Oggetto: [ID_VIP: 5356] “Variante in corso d’opera per la realizzazione di un tratto di metanodotto con la tecnica della Trivellazione Orizzontale Controllata (TOC) all’interno del Bosco di Corundoli Montecilfone (CB), del metanodotto denominato Larino - Chieti”. Proponente Società Gasdotti Italia S.p.A.. Valutazione preliminare ai sensi dell’art. 6 comma 9 del D.Lgs. 152/2006 – Nota tecnica.

ID Documento: CreSS_05-3826_2020-0051

Data stesura: 07/07/2020

Figura 1- Ortofoto di inquadramento dell'area di progetto.

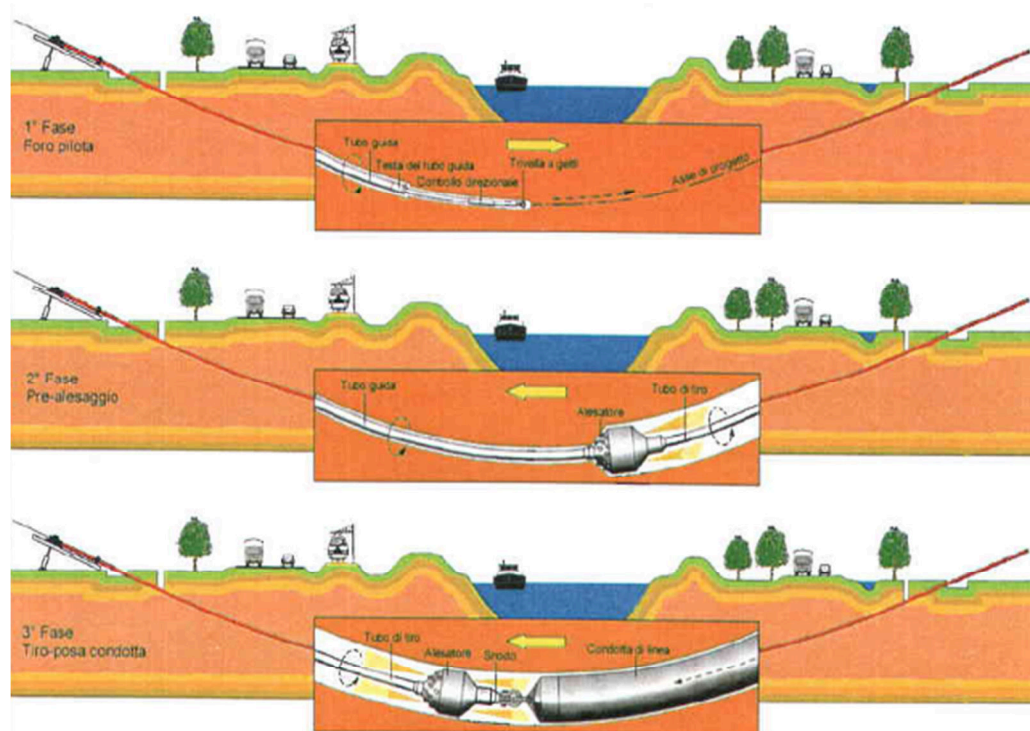
Si evidenzia che il Bosco di Corundoli è attraversato oltre che dal metanodotto di cui trattasi "Larino-Chieti" della Gasdotti Italia S.p.A., anche dal metanodotto "San Salvo-Biccari" della Snam Rete Gas S.p.A., e che anche per quest'ultima opera è stata proposta da SNAM una variante in TOC. In conclusione, la variante proposta da Gasdotti Italia S.p.A. correrà in stretto parallelismo con la variate proposta da SNAM (fig. 1).

La variante in progetto insiste sul sito archeologico di cui sopra, la realizzazione della TOC permetterà comunque di ridurre l'interferenza con lo stesso ad un breve tratto di circa 20 metri a cielo aperto, lasciando inalterata l'area dei restanti 50 metri di percorrenza in direzione del bosco.

Per quanto concerne il sito archeologico, al di là del breve tratto (20 metri) di scavo a cielo aperto, si ritiene che, stante la profondità cui opera la TOC, non dovrebbero verificarsi interferenze con eventuali reperti archeologici. Eventuali prescrizioni o raccomandazioni per la tutela dei beni archeologici contenute nel decreto VIA della Regione Abruzzo, quali ad esempio la conduzione di indagini preliminari, dovranno ovviamente essere applicate anche alla variante proposta. Qualora indicazioni di questo tipo non fossero previste, la scrivente riterrebbe comunque opportuno, dal momento che la società Gasdotti Italia ha comunicato che sono *“tuttora in corso di indagine sotto il coordinamento della Soprintendenza archeologica belle arti e paesaggio”* di informare preventivamente la competente Soprintendenza archeologica belle arti e paesaggio del Molise dell'avvio dei lavori in quest'area.
